ZDM-X.271.14.2016.JB

Budowa Alei I. J. Paderewskiego w Białymstoku w granicach pasa drogi wojewódzkiej Nr 669 na odcinku od Alei Niepodległości do drogi wojewódzkiej Nr 678 wraz z budową i przebudową infrastruktury technicznej - Etap III

ZMIANA TREŚCI SIWZ

Wyspa dzieląca w przekrojach normalnych 3-3 DOJAZD DO MPEC-u zawiera poniższą konstrukcję:

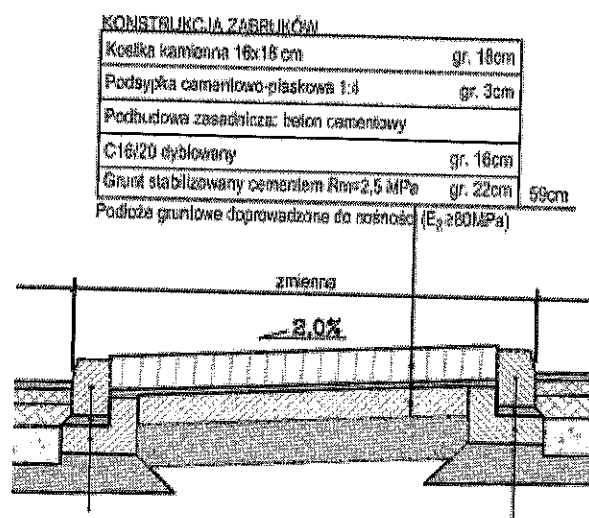
natomiast w kosztorysie nie uwzględniono kostki kamiennej 16x18 gr. 18 cm. Zwracamy się o wyjaśnienie nieścisłości.

Należy zastosować kostkę kamienną 16x18, gr.18cm.
